威海高区城市排水管网及防洪减灾设施改造提升项目-沈阳路（文化路-火炬路）雨水改造工程招标答疑回复

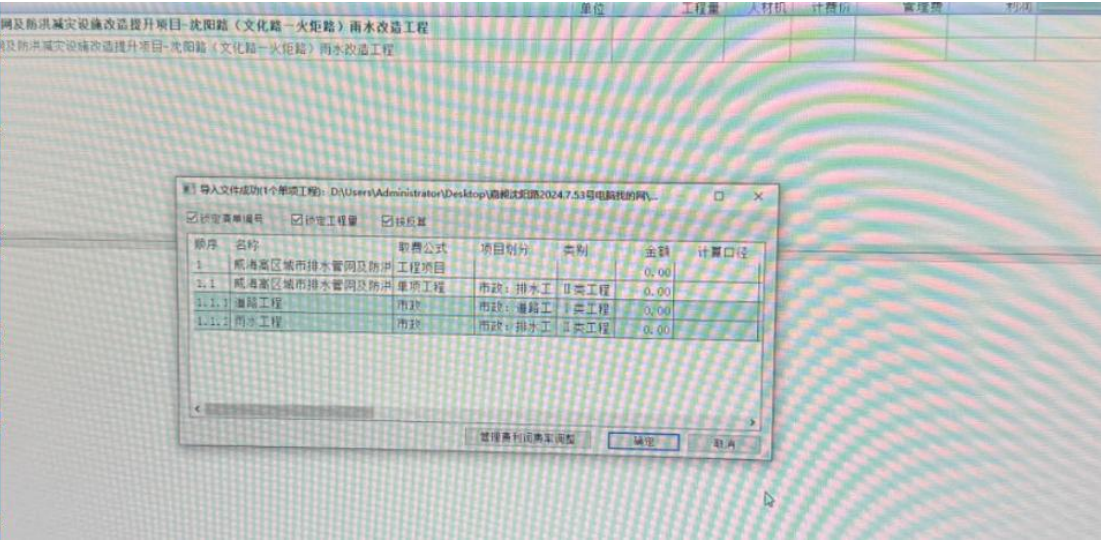
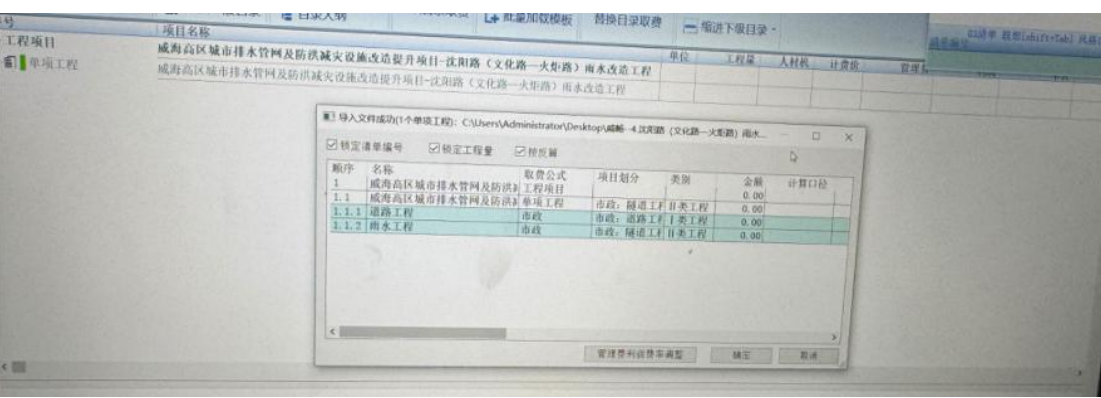
我公司下载的招标文件中给定 GCZJ 文件，导入未升级的福莱文件中显示雨水工程的取费显示：市政排水工程，而导入刚升级的福莱文件中雨水工程自动显示：市政隧道工程，详见下图，如何取定？两个都可以？

未升级前：

福莱升级后

回复：请投标单位自主报价取费。
